COMMISSION ROYALE DES MONUMENTS ET DES SITES
KONINKLIJKE COMMISSIE VOOR MONUMENTEN EN LANDSCHAPPEN

BRUXELLES. Avenue du Port 10, Château d'eau et centrale électrique de Tour et Taxis (arch. H. Vandeveld et C. Bosmans)
PROTECTION : demande de classement comme monument de certaines parties du château d'eau et de la centrale électrique de Tour et Taxis

Avis de la CRMS

Plan du rez-de-chaussée et coupe du bâtiment, avec la proposition de classement (extr. du dossier de demande)

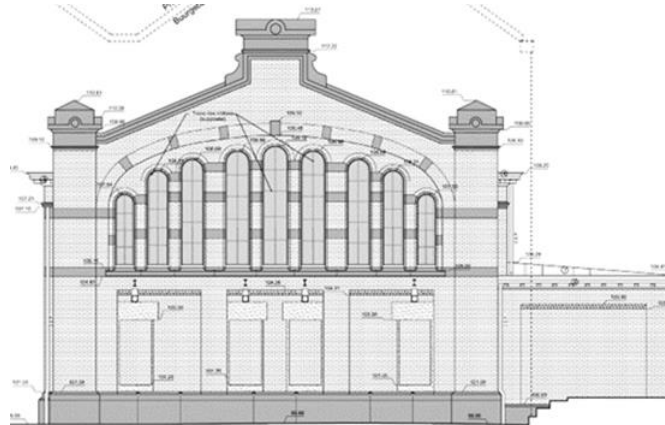
La demande porte sur le classement de l'enveloppe du bâtiment, en ce compris les murs et leurs parachèvements intérieurs, les décors et éléments structurels intérieurs (charpentes, escaliers, balustrades,...). Le volume intérieur de la halle, les éléments exogènes et tardifs, à savoir les cloisons, les pièces murées, les sanitaires implantés en son centre, et le local s'adossant à la façade Nord sont exclus de la demande.

La Commission est favorable à ce que le bâtiment soit protégé par une mesure de classement, au vu de ses nombreuses qualités patrimoniales. Cependant, elle juge que le classement en totalité présenterait plus de cohérence, ne constituerait pas une entrave à la suppression des éléments tardifs ou étrangers au bien lui-même et ne serait pas de nature à empêcher une reconversion de l'ensemble. Elle souscrit donc à la proposition de classement du bâtiment mais préconise d'étendre la mesure de protection à la totalité du bien.
